NÁZEV STAVBY:										D35 OSTROV - VYSOKÉ MÝTO																																		
ČÁST / STAVEBNÍ OBJEKT:										SO 190.1 DOPRAVNÍ ZNAČENÍ D35																																		
PŘÍLOHA:										TECHNICKÁ ZPRÁVA																																		
ZHOTOVITEL RDS:  M - PROJEKCE s.r.o. Resslova 956/13 500 02 Hradec Králové										HLAVNÍ INŽENÝR PROJEKTU:					D. PAULUS, DiS.										PARÉ:																			
										ZODPOVĚDNÝ PROJEKTANT:					D. PAULUS, DiS.																													
										VYPRACOVAL:					D. PAULUS, DiS.																													
										KONTROLA:					Ing. VÁCLAV BŘICHNÁČ																													
										MĚŘÍTKO:					Č. ZAKÁZKY:					STUPEŇ:										DATUM:					ČÁST:					PŘÍLOHA:				
										-					24-035-01					RDS										05/2026					D.1.1					1

7. ZAPRACOVÁNÍ PŘIPOMÍNEK K RDS

NÁZEV STAVBY:										D35 OSTROV - VYSOKÉ MÝTO																			
ČÁST / STAVEBNÍ OBJEKT:										SO 04-190.3 PROMĚNNÉ DOPRAVNÍ ZNAČENÍ																			
PŘÍLOHA:										TECHNICKÁ ZPRÁVA																			
ZHOTOVITEL RDS:  M - PROJEKCE s.r.o. Resslova 956/13 500 02 Hradec Králové										HLAVNÍ INŽENÝR PROJEKTU:					D. PAULUS, DiS.										PARÉ:				
										ZO

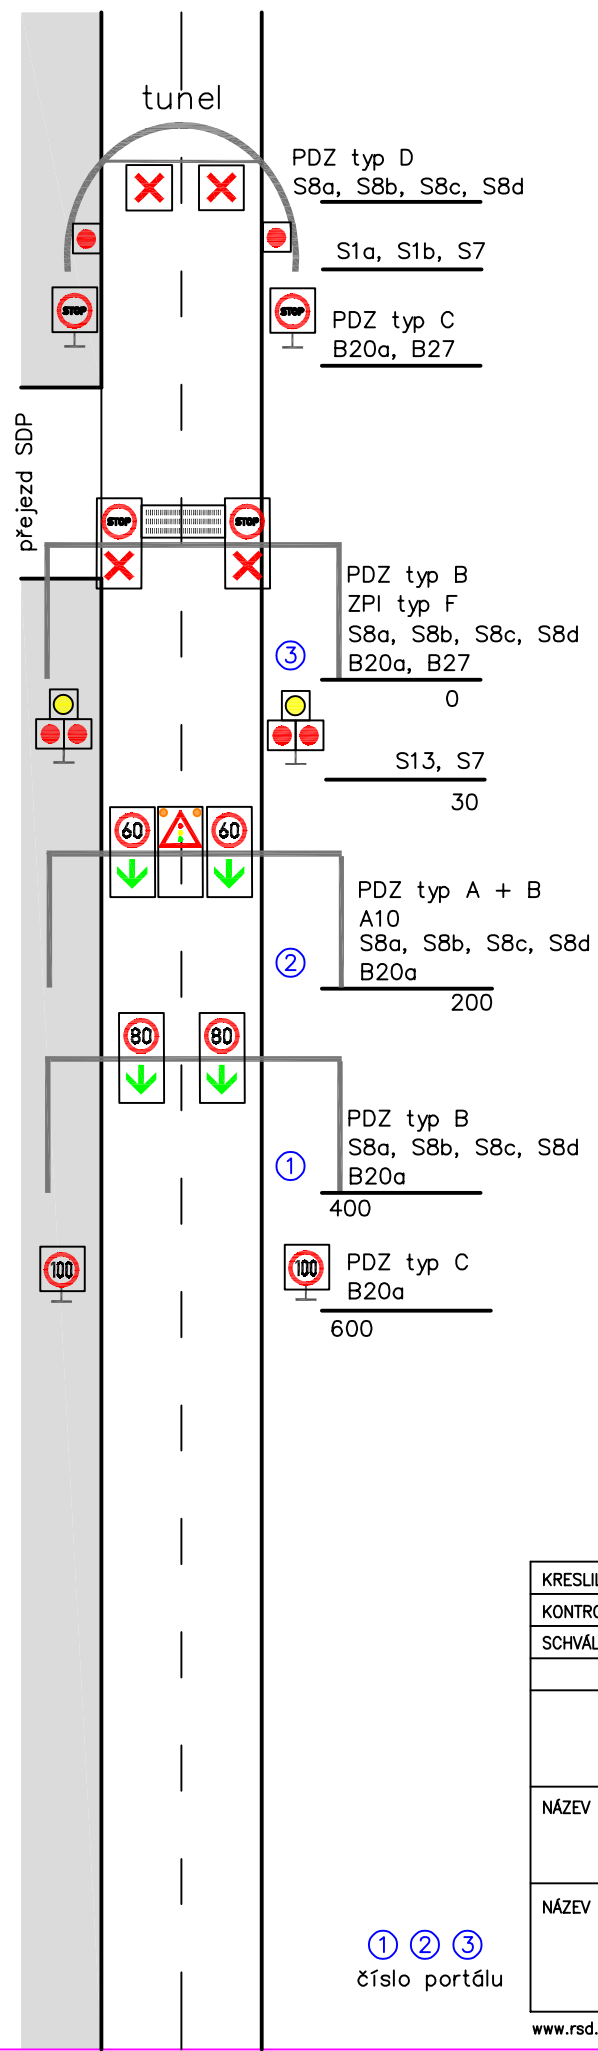
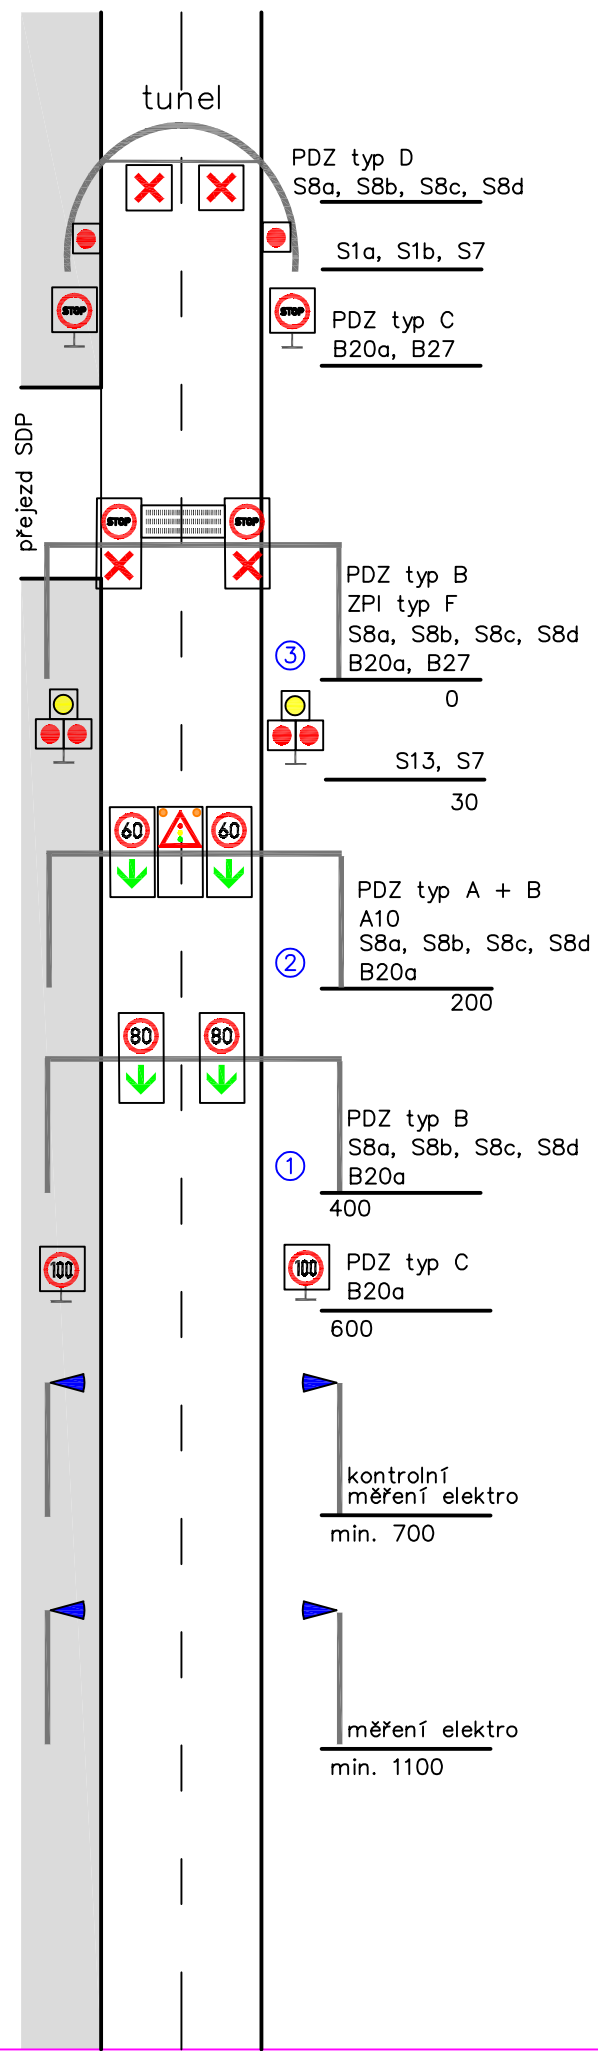
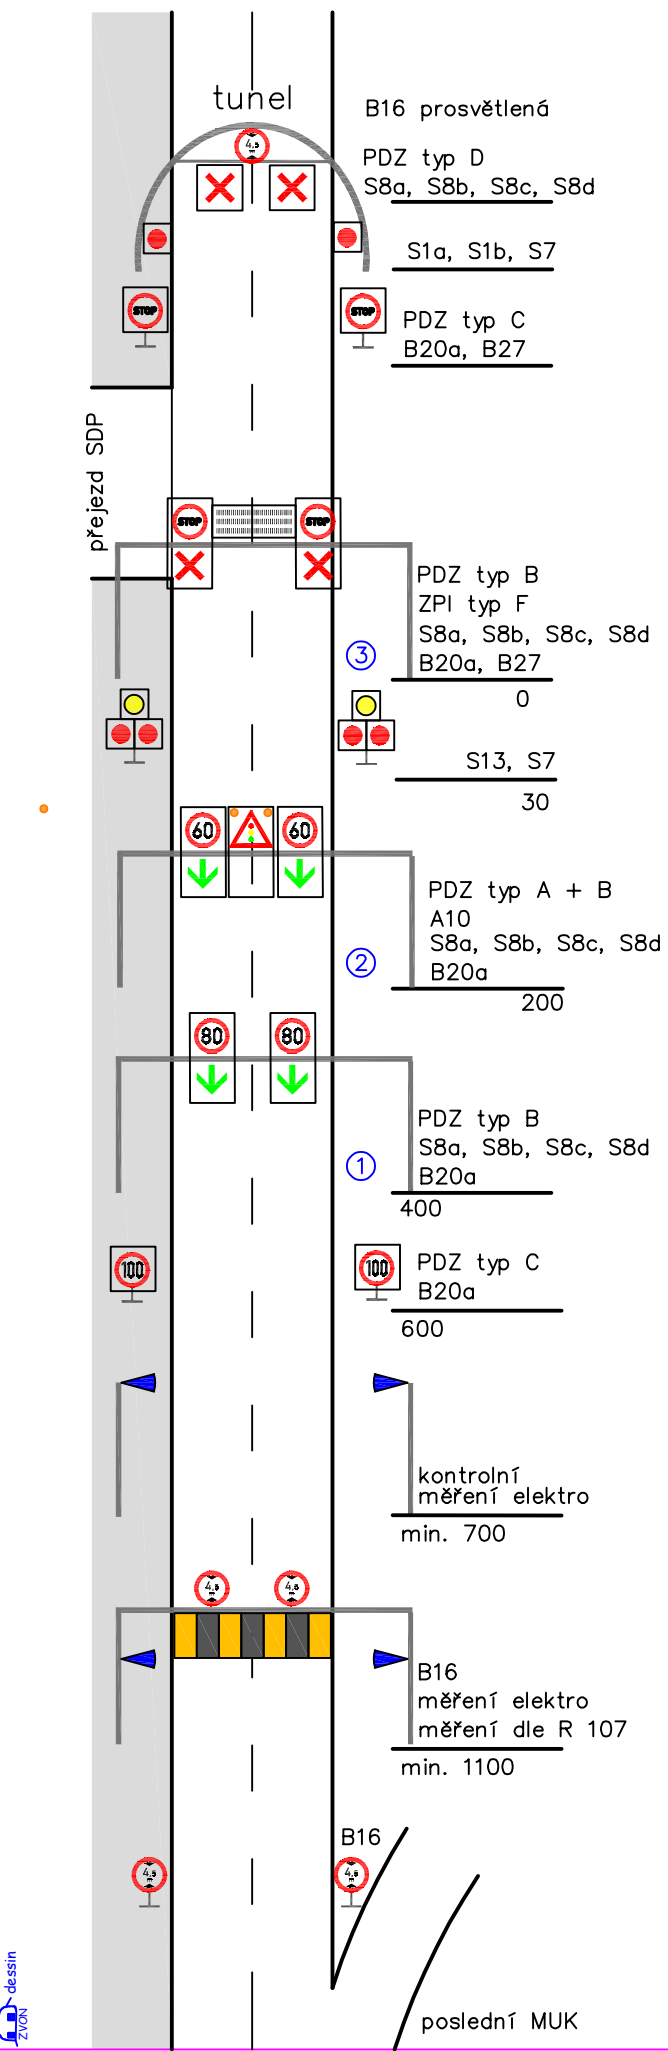
- Situace PDZ (KM 156,1- KM 157,3): 2.polohy značek v km 156,993 12 D35 a km 0,108 075 nájezdu na dálnici nejsou čitelné, nejsou vykresleny značky na pozadí.
- Situace PDZ (KM 157,0- KM 157,5): na výjezdu z OK - IS1d: Na výkrese jsou u IS1d obě polohy této PDZ shodné, asi není vykresleno přeškrtnutí směru HK.
- Situace PDZ (KM 157,0- KM 157,5): 2.polohy značek v km 156,993 12 D35 a km 0,108 075 nájezdu na dálnici nejsou čitelné, nejsou vykresleny značky na pozadí.
- SEZNAM INFORMAČNÍCH MÍST: na straně 11 by měl přibýt ještě popis B27, na straně 17 má být místo B1 popis B27 a pokud se počítá s polohou „bez symbolu“ tak vyznačit prázdný čtverec. Na straně 15 je na portále vyznačeno B27, v popisu a ve schématu pod portálem je vyznačena značka B1.

- Na straně 15 je na portále vyznačeno B27, v popisu a ve schématu pod portálem je vyznačena značka B1.
 - Opraveno

- Částečně zapracováno; jsou to pouze drobnosti, které by však měly být sjednoceny na jednotlivých listech a to nadpisy, popisy značek v tabulce a zobrazení značek
